［連－０８００３］
平成２０年３月１２日

コントロールボックス『HM－１５KⅡ･２３KⅡ』発売開始のお知らせ

●HM－１５KⅡ

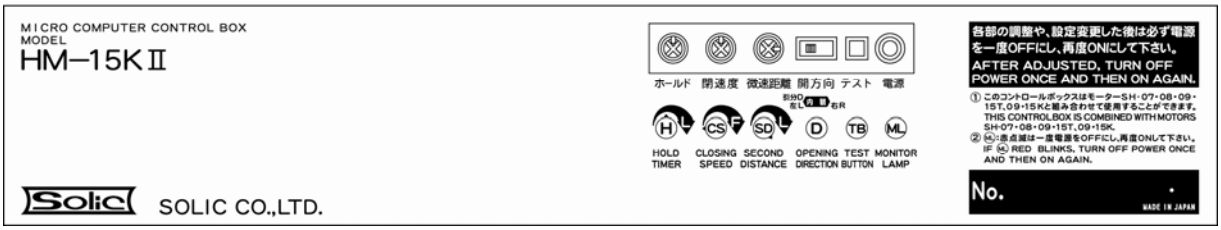
さて、HM－１５Kにつきましてはアルミ框ドア等の軽量ドアでは、開き動作時の微速距離が長くなり通行に支障が出ている情報を現場からいただいております。

また、安全ガイドラインで指導されている開き速度４００mm／ｓと５００mm／ｓに切り替え可能な機能も要望されておりました。

つきましては、安全性をより向上させると共に機能拡張を図りました**『HM－１５KⅡ』**を発売させていただくことになりました。

1. HM－１５K，１５Nとの**完全互換**を保っています。
2. ブレーキ位置を遅らせ、**微速距離を短く設定するボリュームを追加**しました。これにより、**ブレーキ開始位置を戸当たりから２５～３５５mm手前まで任意に設定**できます。
   ケース・シルク表示のＬ方向で微速距離が長くなります。
3. 開速度の切り替え機能をディップスイッチに追加しました。標準仕様として**５００mm／ｓ**で出荷いたしますが、切り替えにより**４００mm／ｓの速度設定も可能**になっています。
4. **簡易ロック（ＫＬ型）**と現在開発中の**オートロック（ＤＬ型）**の制御回路を標準装備しました。ドア位置に連動して各ロックの制御が行われますので、確実に全閉位置で施錠します。
   ※当機能では、現流型オートロックDL－31 を制御することはできませんのでご注意ください。
5. 開発中のオートロック（ＤＬ）は**停電時解錠型と停電時施錠型の２種類を計画**しています。
   ディップスイッチの設定でいずれを使用するかを選択が可能になっております。
   ※簡易ロック（KL型）には停電時施錠型を用意しておりませんのでご注意ください。
6. 開方向切替スライドスイッチのケース・シルク表示（左Ｌ・引分Ｄ、右Ｒ）を内観（エンジン取り付け側）から見たドアの引込み方向に一致させました。
